Giudizio n° 3031 del 09/04/2019

Oggetto REALIZZAZIONE IMPIANTO FOTOVOLTAICO A TERRA SU EX-
CAVA DI POTENZA PARI A 998,4 KW

Verifica di Assoggettabilità a V.I.A. – V.A.

Realizzazione Impianto fotovoltaico a terra su ex cava di potenza pari a 998,4 kw in Comune di Rosciano

SITAP - Vincoli D.Lgs. 42/04 c.d. "ope legis"

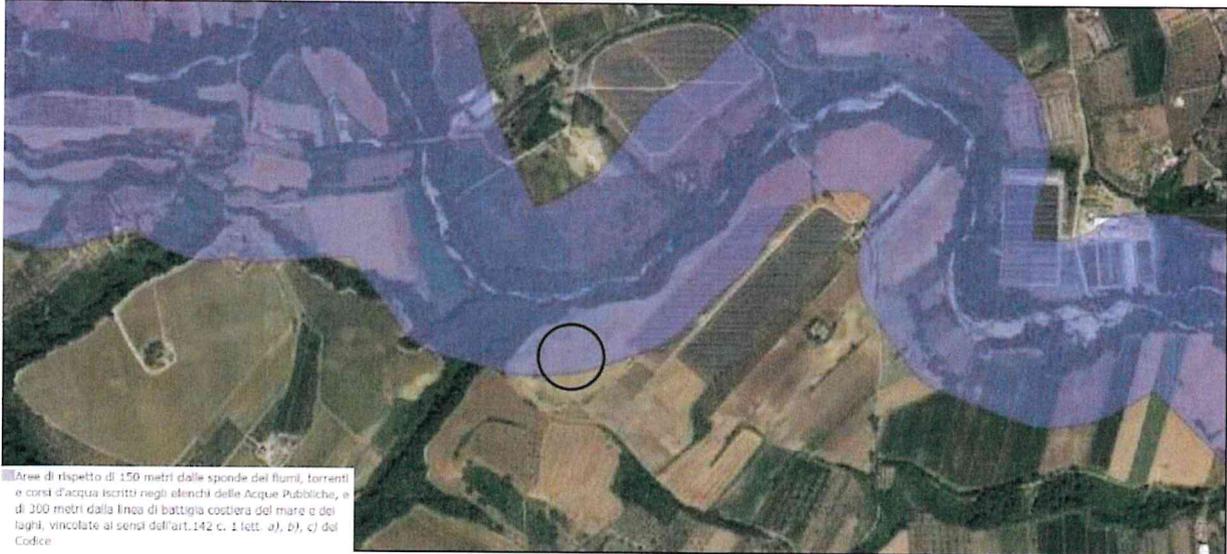
Dall'esame della pianificazione territoriale e con riferimento alla cartografia regionale allegata, l'area interessata dall'intervento **RICADE** in aree di rispetto di 150 metri dalle sponde dei fiumi, torrenti e corsi d'acqua iscritti negli elenchi delle Acque Pubbliche, e di 300 metri dalla linea di battigia costiera del mare e dei laghi, vincolate ai sensi dell'art.142 c. 1 lett. a), b), c) del Decreto Legislativo 42/04, **pertanto per la realizzazione dell'intervento si dovrà acquisire specifico nulla osta.**
